残留熱除去系配管及び原子炉格納容器電気配線貫通部の変更認可申請に伴う影響について
【第67条 水素爆発による原子炉格納容器の破損を防止するための設備】

補足-2 【設計及び工事計画変更認可申請書に
添付する書類の整理について】

残留熱除去系A 主配管変更箇所一覧

残留熱除去系配管の改造に係る添付図（主配管の配置を明示した図面、系統図）の変更前後比較

主配管変更概略図 (No.①、②)

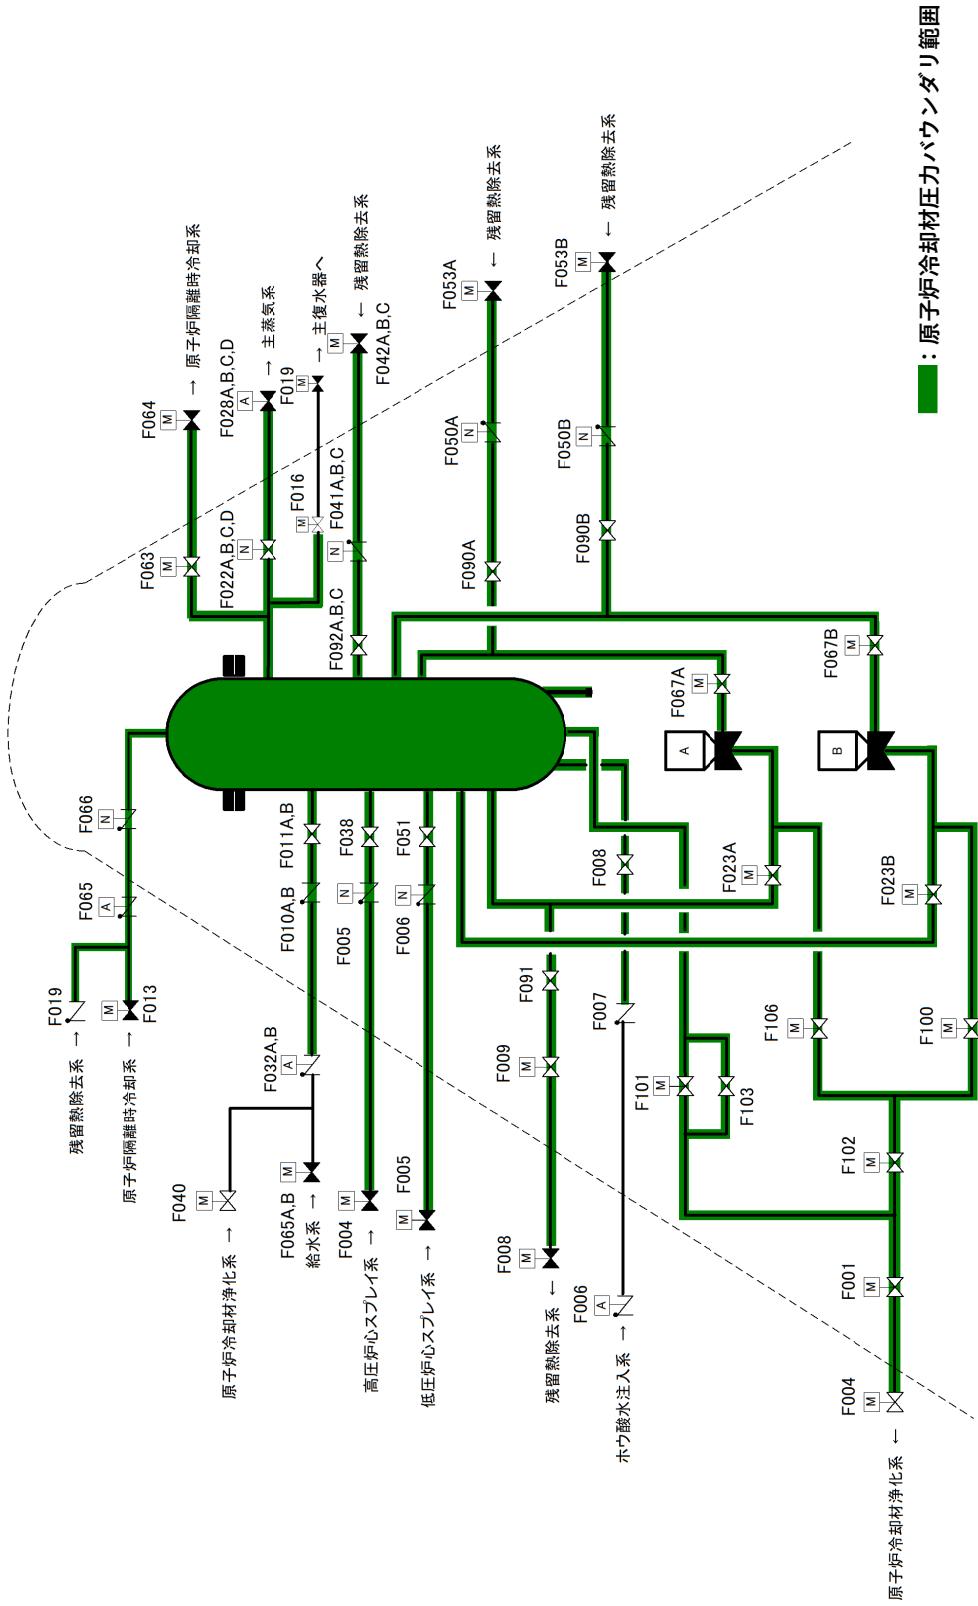
- ① E12-F048A取替に伴う取替範囲の見直し (SGV410・TEE、PIPEの追加)
② SGV410・TEEの追加により、SM41B・PIPEの削除

主配管変更概略図 (No.5) B系統代替循環冷却系テスト配管合流点～サブプレッショント・チェック
耐圧試験概略

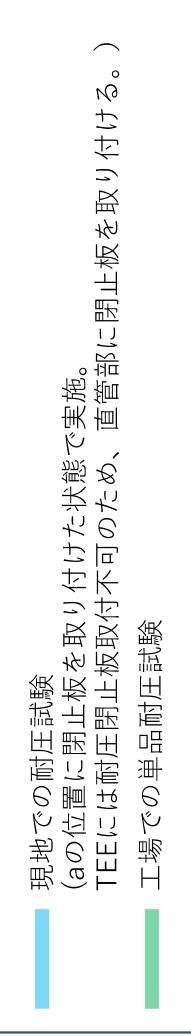
耐圧検査を考慮した配管取替範囲の見直し (STPT410・PIPEを追加)

現地にて、a,bの溶接を実施し、耐圧代替検査を行う

図1 原子炉格納容器pH制御のための設備 系統概要図

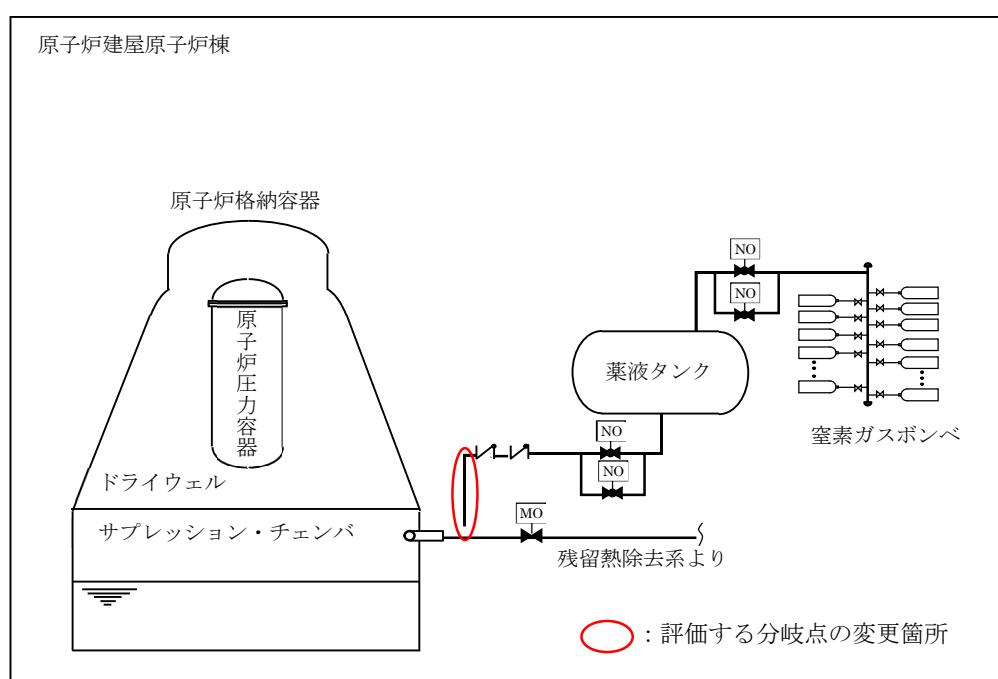
上記の事象に対して、pH制御設備の接続位置をRHR (A) 系からRHR (B) 系へ変更することに伴い、悪影響防止の観点で検討を行った。また、併せてその他の影響として、溢水による影響についても評価を行った。

残留熱除去系配管への接続位置変更により、B系配管への分岐が追加となるが、評価は接続箇所の従来の配管における損傷評価に包含される。また、従来の安全区分の分離状態が変るものではないため、溢水評価に影響はない。

以上の理由より、接続箇所の変更による溢水評価に影響はない。
